URGENT : INFORMATION DE SÉCURITÉ QIL 152-003

Objet: MAJ-1664 Bras du panneau de commande réservé aux infirmières « K10021798 »

Numéros de série affectés : **Tous les numéros de série précédant le numéro 606852 en cas d'utilisation avec les dessertes WM-NP2 ou WM-DP2**

Position défavorable

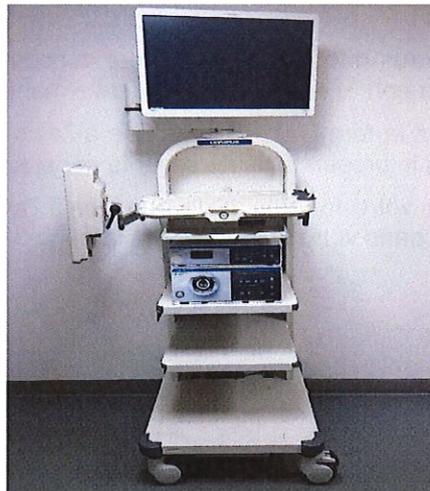
- Un moniteur pesant plus de 9 kg (19,8 lbs) est fixé au MAJ-1664.
- Le bras du panneau de commande réservé aux infirmières (MAJ-1664) et le bras pour moniteur LCD (MAJ-1641) sont montés sur le WM-NP2/DP2 et sont déployés dans la même direction, ce qui est une position défavorable (par ex., vers la gauche ou la droite de la desserte).

Position favorable

- Poids total de l'équipement et des accessoires sur les étagères de la desserte WM-NP/DP2 inférieur à 30 kg (66,1 lbs)
- Lorsque la desserte est fixe en descente/en montée et que les freins sont engagés
